新竹縣政府工程查核代表照片表

拍攝日期：112.07.27

工程名稱：竹林村忠喜聯絡道路改善工程

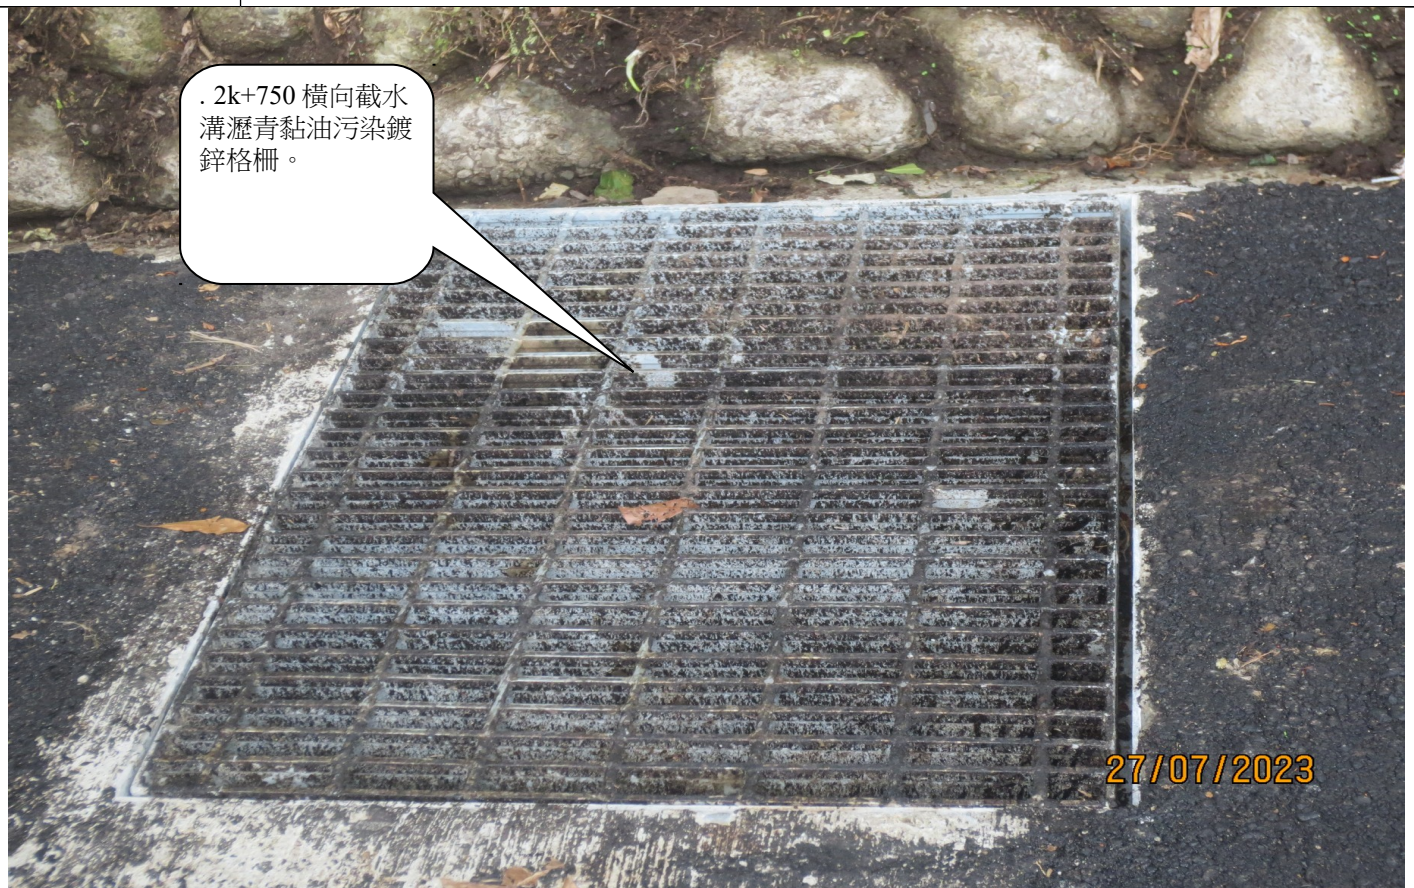
2k+590 路肩外廢棄瀝青渣料未運棄，影響環境。

2k+590 路肩外廢棄瀝青渣料未運棄，影響環境。
